COMUNE DI ARZIGNANO

INDAGINE GEOLOGICA-GEOTECNICA ED IDROGEOLOGICA SUI TERRENI INTERESSATI
DAL PROGETTO DI REALIZZAZIONE IMPIANTO DI RECUPERO DEGLI INERTI
SITO IN VIA CANOVE IN COMUNE DI ARZIGNANO (VI)

**PROCEDURA DI V.I.A. E CONTESTUALE APPROVAZIONE PROGETTO AI SENSI
DELL'ART. 23 DEL D. LGS. 152/06 E SS.MM.II.**

INTEGRAZIONI ALL'ALLEGATO 6

Figura a – Copia di Figura 8 “Innalzamento della superficie freatica del 30/04/1980”, 2000, Longhini & Vincenzi

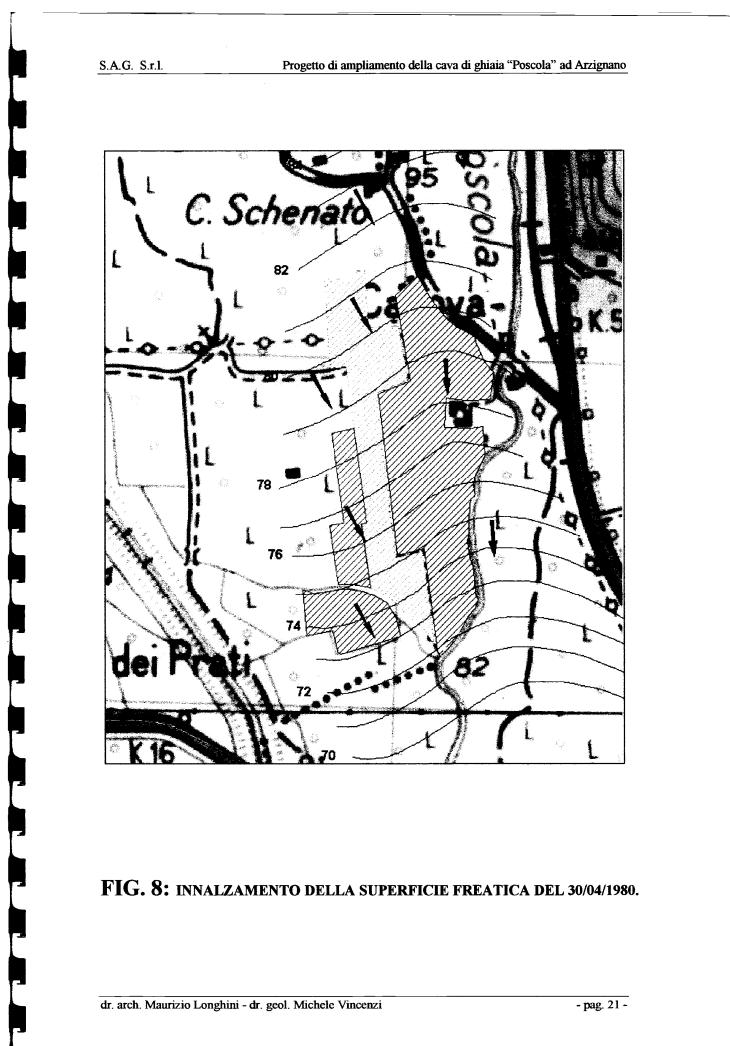
- a) *Dettagliare la figura 14 della relazione geologica e idrogeologica con l'ubicazione di punti d'acqua impiegati per l'interpolazione del campo di flusso e con la specifica della data delle rilevazioni rappresentate;*

Nella Figura n.14 dell'elaborato Relazione geologica e idrogeologica allegata con n.6 alla domanda di approvazione del progetto dell'impianto di trattamento inerti della ditta Faccio snc è stato riportato l'estratto di un rilievo freatimetrico del 30/04/1980 come illustrazione della "fase di piena tra le più rilevanti..." inserito nella Relazione Tecnica di agosto 2000 a firma del dott. geol. Michele Vincenzi e dell'Arch. Maurizio Longhini allegata al "Progetto di ampliamento della cava di ghiaia denominata Poscola" della ditta SAG srl (ora E.G.I. Zanotto srl), autorizzato con D.G.R.V. n. 2102 del 02/08/2002.

Il dott. Vincenzi non riporta esplicitamente i punti utilizzati per la ricostruzione freatimetrica del 1980.

Per completezza si riportano gli estratti di interesse della relazione citata, e l'estrapolazione grafica fatta dal presente studio mediante sovrapposizione di Fig.8 con l'estratto georeferenziato della C.T.R. Sez. 125050 "Montecchio Maggiore", scala 1:10.000:

Figura g – Foto satellitare a febbraio 2014 con ubicazione sezione longitudinale e piezometri di controllo

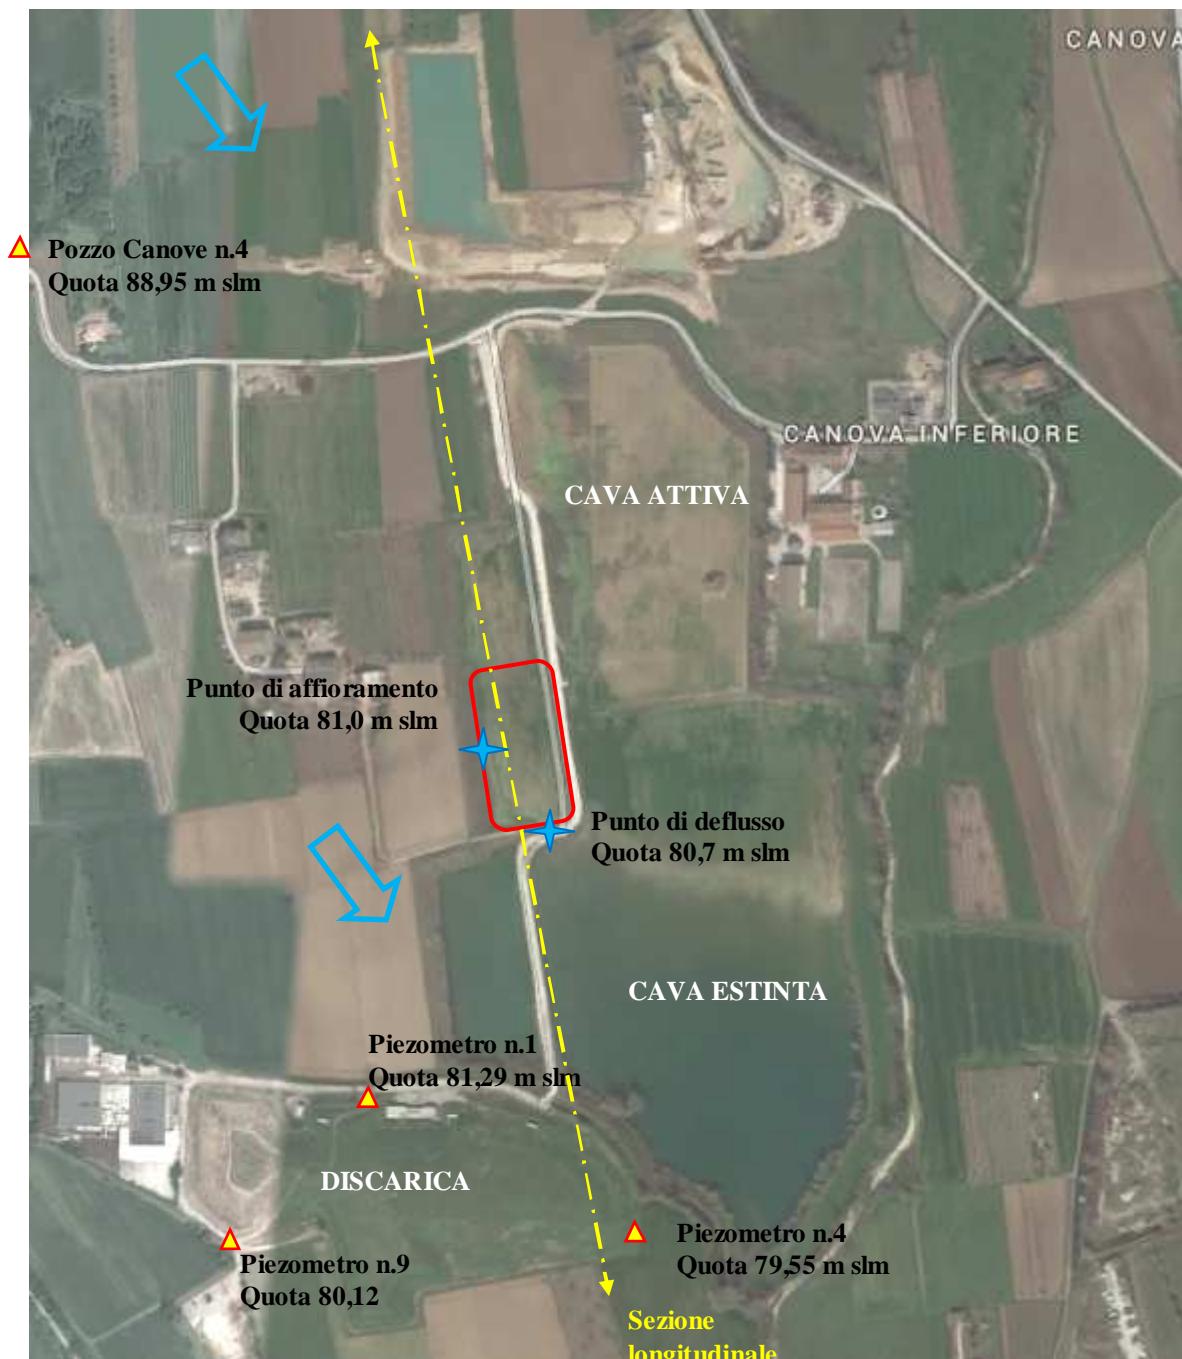
- b) *Valutare, se del caso a mezzo della elaborazione di una sezione geostrutturale ed idrogeologica di dettaglio (condotta approssimativamente lungo direttrice del deflusso sotterraneo e con riportate le quote massime di falda rilevate e tutti gli elementi conoscitivi della stratigrafia etc), se la fenomenologia in parola possa dipendere (oltre che da regimi pluviometrici anomali) da elementi litologici naturali (eventuali differenziazioni litologiche alla scala locale, azione drenante citata a pag.35) ovvero se possa derivare (magari un parte) anche dagli effetti della impermeabilizzazione del suolo-sottosuolo sottogradiente presso l'adiacente impianto di discarica Canove (riportate in sezione longitudinale anche la discarica);*

Ai fini di ricreare la superficie freatica creatasi nel corso dell'evento di piena eccezionale nell'area di febbraio 2014 (con affioramento in cava Poscola della falda freatica) si sono richiesti i dati di soggiacenza del pozzo suindicato, denominato n.4 da Acque del Chiampo SpA. Si riportano in pianta i dati di interesse (Figura g).

Per la superficie isofreatica riporatata nella sezione longitudinale idrogeologica dell'area si sono utilizzati i seguenti dati:

data	piez. discarica 1 85,09 m slm		piez. discarica 4 84,07 m slm		piez. discarica 9 84,92 m slm		pozzo acquedotto 4 89,60 m slm	
	mslm	sogg m	mslm	sogg m	mslm	sogg m	mslm	sogg m
07/02/2014	81,29	-3,80	79,55	-4,52	81,29	-3,80	88,95	-0,65

Dalle valutazioni indotte dalle notizie stratigrafiche qui riportate e dalla stessa ricostruzione idrogeologica della superficie freatica si traggono le seguenti valutazioni:

1. Nel sottosuolo dell'area non sono presenti variazioni litologiche in senso verticale e orizzontale tali da influenzare il regime di deflussi in falda alla scala della zona di circa 1 km attorno all'impianto;

2. La presenza di un blocco impermeabile nel sottosuolo dato dal bacino di discarica Via Canove con fondo in argilla a valle dell'impianto non influisce direttamente nell'area dell'impianto sia per la distanza, superiore a 250 m, sia perché il regime di falda è direttamente influenzato dalla presenza del cavo di estrazione di cava Poscola, in particolare dalle parti più depresse, in adiacenza alla Roggia Camozza, che sono date da aree di cava ricomposte e quindi con quote definitive. Quindi l'aumento probabile del gradiente in fase di risalita della falda presso il bacino di discarica viene controbilanciato dall'effetto di dreno nel fondo cava a monte della discarica.

3. Si conferma quindi la presenza di un'azione di livellamento che nel momento in cui la falda viene a giorno orizzontalizza la superficie freatica per cui la superficie freatica su un ampio intorno all'affioramento assume la stessa quota. Infatti la superficie freatica al massimo di piena in falda del 07/02/2014 ha un gradiente nettamente inferiore al gradiente teorico generale della falda, a seguito del livellamento del gradiente alla pressione atmosferica. Questo fenomeno mantiene in quest'area la falda a livelli inferiori a quelli teorici, per livellamento di gradiente sia a monte che a valle dell'affioramento.
